Modulo per la presentazione delle osservazioni per i piani/programmi/progetti sottoposti a procedimenti di valutazione ambientale di competenza statale

ID: Codice procedura (ID_VIP/ID_MATM): 12691

“Progetto di un impianto eolico denominato “Pitigliano” ubicato nei comuni di Pitigliano (GR) e Sorano (GR) costituito da 20 (venti) aerogeneratori di potenza nominale 7,0 MW per un totale di 140,0 MW con relative opere connesse ed infrastrutture indispensabili”

Immagine 1. Vincoli ex art. 136 del CBC dal PIT della Regione Toscana e zona approssimativa dove è progettato l'impianto industriale.

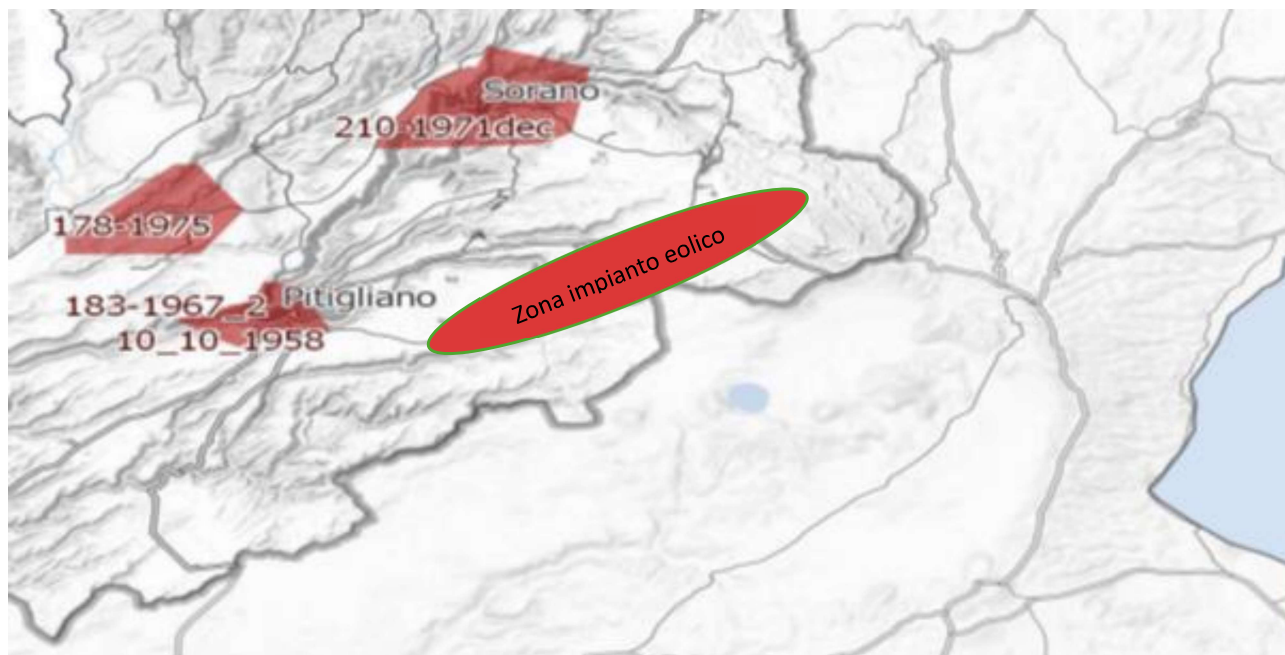
Inoltre, come sostiene la Proponente parte dell'impianto si verrebbe a trovare a 3,5 km dal centro abitato di Sorano. Infatti, tre degli aerogeneratori WTG 08, 09, 10 sono addirittura all'interno delle fasce di rispetto dei 3 km del suo vincolo paesaggistico di notevole interesse pubblico ex art 136 del CBC. Si evidenzia che così si crea

un'ulteriore incompatibilità con la tutela del Paesaggio.

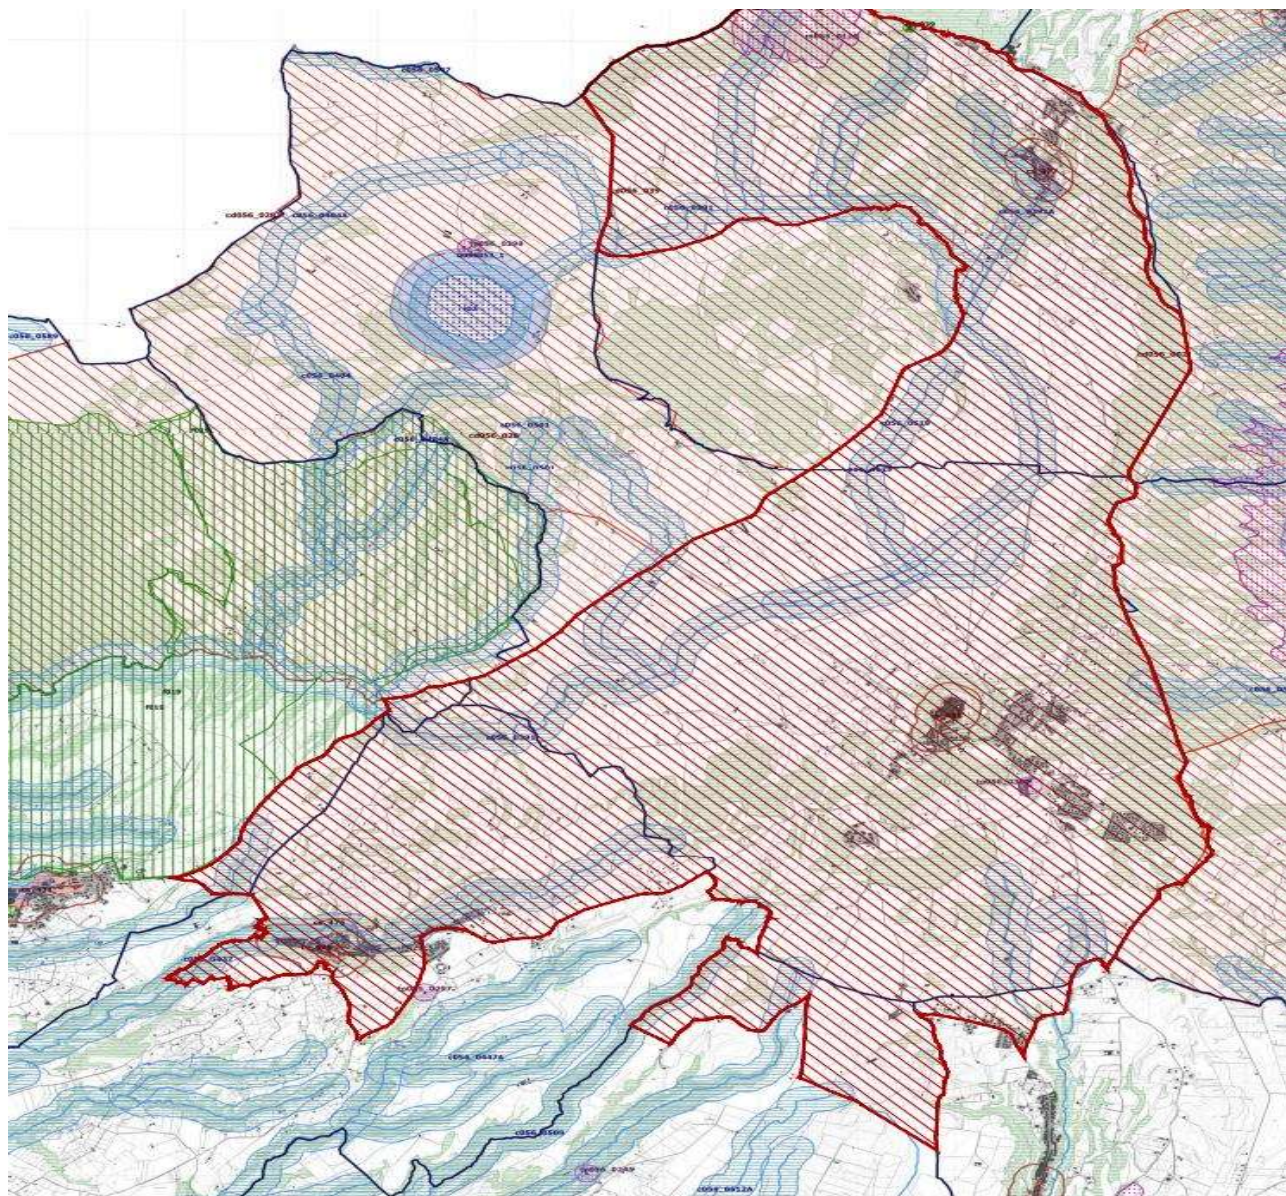
Come è illustrato nell'immagine si ribadisce che l'impianto industriale "Pitigliano" ricade completamente all'interno delle fasce di rispetto dei due vincoli di notevole

interesse pubblico e lambisce quelle di un terzo vincolo e quindi come affermato dal Consiglio di Stato nelle sentenze citate, l'impianto è insediato in area non idonea ai sensi dell'art. 20 comma 8 lettera c quater del D.Lgs. n. 199/2021 e ss.mm.ii al contrario di quanto sostiene la proponente.

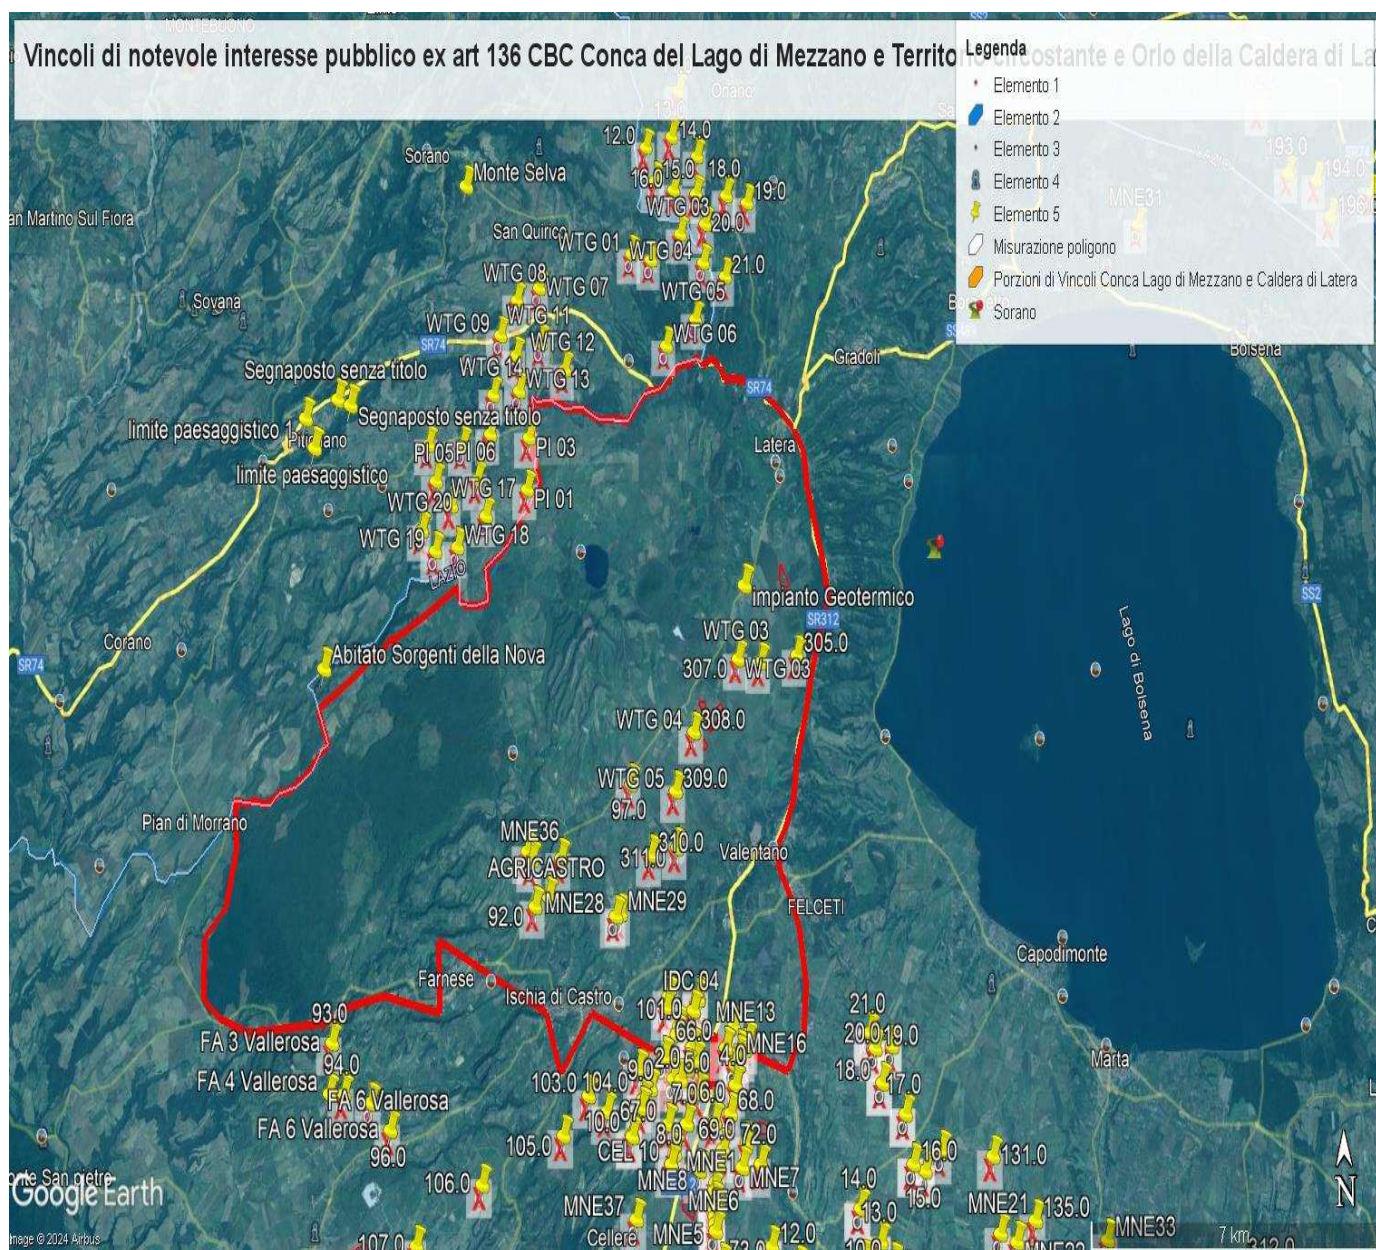
e schiantandosi cadrebbe direttamente sulla strada regionale e un'altra la WGT 09 a 235 metri dalla stessa facilmente raggiungibile dai pezzi creati in un eventuale schianto e anche la WGT 08 a 310 metri sempre in zona di relativo pericolo. Le pale WGT 10, 12 e 13 si trovano invece a 60 – 70 metri da una strada sterrata che collega abitazioni e strutture agricole mentre la WGT 14 a poco più di 200 metri. La pala WTG 16 si trova a 320 metri dalla Strada Provinciale Pantano ed a soli 100 da una strada sterrata che collega abitazioni e strutture agricole. La WTG 20 si trova a soli 160 metri da una strada sterrata che collega due Agriturismi. Anche queste costituisce un pericolo per l'incolumità delle persone e degli animali in caso di schianto o di rottura di parti dell'aerogeneratore. E' noto che possono verificarsi rotture della lama in rotazione o di pezzi della stessa e a volte anche crolli dell'intero aerogeneratore o spezzamento (meglio *rottura*) della torre a causa di incendi o eventi atmosferici estremi sempre più frequenti anche nei nostri territori. Uno dei principali eventi che comporta la rottura della lama è rappresentato dalla fulminazione atmosferica anche se le lame sono idoneamente protette contro questi fenomeni mediante ricettori metallici disposti alle estremità delle lame ed idoneamente collegati a terra. Nel caso di rottura accidentale di un elemento rotante a seguito di distacco, attraverso le leggi della balistica classica è possibile determinare le probabili traiettorie dell'elemento. Infatti, nota la velocità di rotazione e le caratteristiche geometriche, si può procedere all'applicazione delle leggi della fisica per giungere ad una stima esatta delle traiettorie. Purtroppo, la stima è chiaramente semplificata vista la complessità del problema e le molte variabili che entrano nel calcolo, soprattutto per ciò che riguarda le azioni aerodinamiche di portanza, resistenza e momento aerodinamico di difficile definizione soprattutto in caso di frammenti irregolari e di geometrie incognite. In letteratura esistono degli studi condotti relativamente a questa specifica tematica. Uno dei riferimenti è rappresentato dallo studio condotto dalla società Vestas Wind System: "Vestas V80 – Blade Trow calculation under normal operationing

conditions (2001)”. Detto studio riporta la stima della traiettoria di una pala eolica in condizioni di normale funzionamento sia per la pala intera che per eventuali frammenti. Lo studio ipotizza che, in assenza di forze aerodinamiche, la massima gittata si ottiene quando la pala si distacca dal rotore con un angolo di 135° azimut, considerando quale unica forza inerziale quella di gravità con approccio quindi conservativo e a vantaggio di sicurezza. Viene quindi calcolato il tempo di volo considerando la velocità verticale iniziale applicata al centro di gravità. Nota la durata di volo e conoscendo le componenti orizzontali e verticali della velocità è possibile definire la traiettoria dell'elemento distaccatosi. Le conclusioni dello studio analitico del fenomeno, **basato su grossolane approssimazioni anche dichiarate**, ha dimostrato che è opportuno evitare la presenza di ricettori sensibili al probabile distacco di organi rotanti nella circonferenza di raggio 85 m dall'asse dell'aerogeneratore. A pag 7 del Documento prodotto dalla proponente “ Relazione gittata” a pag 7 si afferma *“Nella definizione del Layout del Parco di Pitigliano-Sorano in un intorno di ampiezza pari a 212,04 m che rappresenta il valore di gittata reale stimato non ricade nessun punto sensibile”*. Questo valore della gittata massima oltre a non essere assolutamente condivisibile e non realistico in quanto addirittura di poco superiore all'altezza della pala non è neanche veritiero perché abbiamo visto che la S.R 174 maremmana sarebbe interessata dal crollo della pala WGT 07 e altre strade provinciali e secondarie sarebbero interessate dalla vicinanza di altri aerogeneratori sopra meglio individuati.

Infatti, il fenomeno della gittata massima è molto più complesso da stimare analiticamente, per questo si rimanda all'esperienza dei costruttori più esperti i quali indicano detto fenomeno come molto raro con una variabilità di ritrovamenti dei frammenti a distanze molto varie, in relazione ai numerosi fattori che possono condizionare l'evento, l'orografia, la velocità del vento, la direzione, le azioni aerodinamiche di portanza che potrebbero spingere a centinaia di metri frammenti di elementi rotanti, come purtroppo avvenuto già in

passato. Il rischio è elevato sia per gli abitanti che si trovano entro i 500 metri lineari sia per gli agricoltori che si troveranno a coltivare i suoli sottesi dall'impianto o nelle attività di ricezione legate agli agriturismi sia per i veicoli che si troveranno a transitare sulle strade regionali, provinciali, comunali o vicinali citate. Per questo ulteriore motivo legato all'incolumità delle persone e degli animali chiediamo che venga espresso parere contrario alla realizzazione dell'impianto eolico " Pitigliano".

IMMAGINE n. 2 Impianto eolico industriale “Pitigliano” e distanze aerogeneratori dai Vincoli della Conca del Lago di Mezzano...

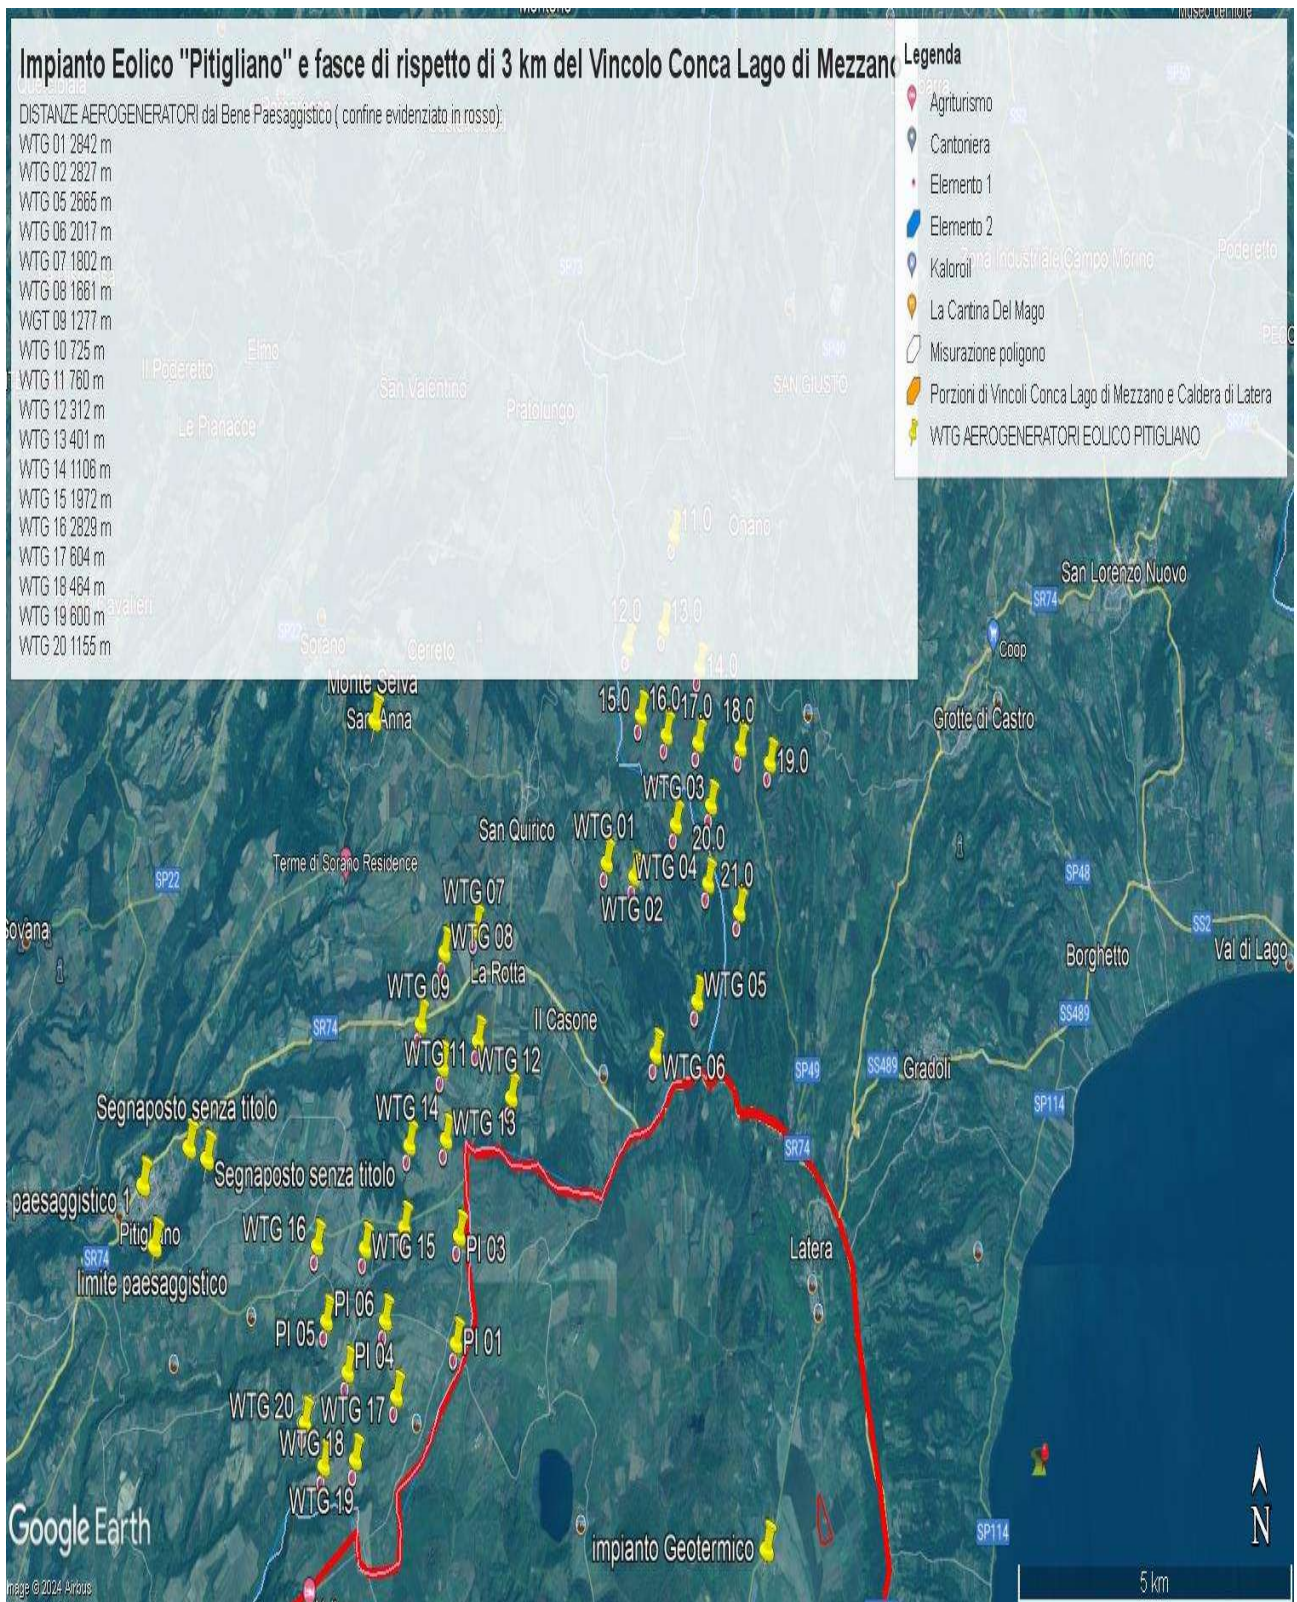
IMMAGINE 1. Confini esterni in rosso dei due vincoli laziali (uniti) della Conca del Lago di Mezzano e territorio circostante (Selva del Lamone) e Orlo della Caldera di Latera ... entrambi di notevole interesse pubblico nelle cui fasce di rispetto di tre chilometri ricadrebbero con distanze diverse gli aerogeneratori dell'impianto eolico industriale " Pitigliano". Si evidenzia anche il cumulo con altri impianti FER (segnaposto gialli) nel Lazio e Toscana (Eolico Rempillo P01, P02 ecc).

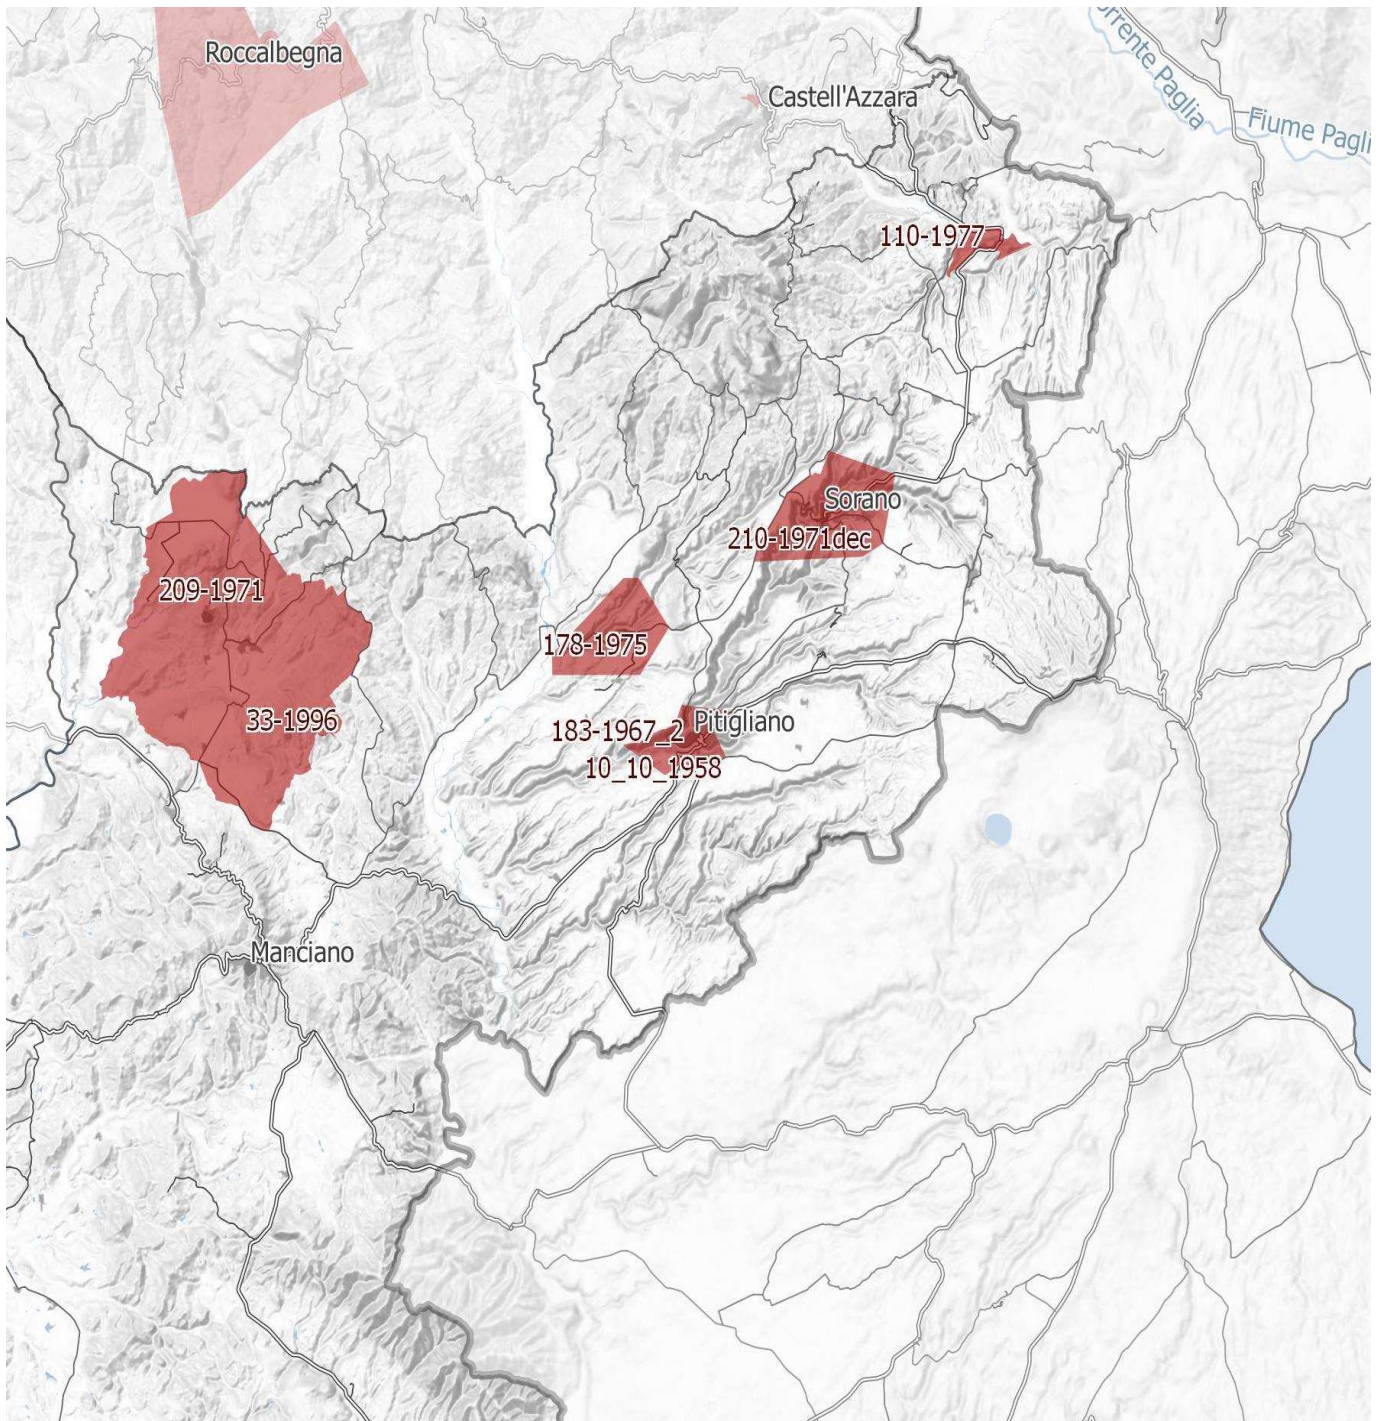
IMMAGINE n. 4 Si evidenzia che i tre aerogeneratori WTG 07, WTG 08 e WTG 09 impattano con il vincolo paesaggistico di notevole interesse pubblico del Centro Storico di Sorano. Il WTG 07 si troverebbe a 2828 m, WTG 08 2504 e WTG 09 2990. Il cavidotto dell'impianto invece impatta in buona parte del Vincolo paesaggistico ex art. 136 del CBC del Centro Storico di Pitigliano.
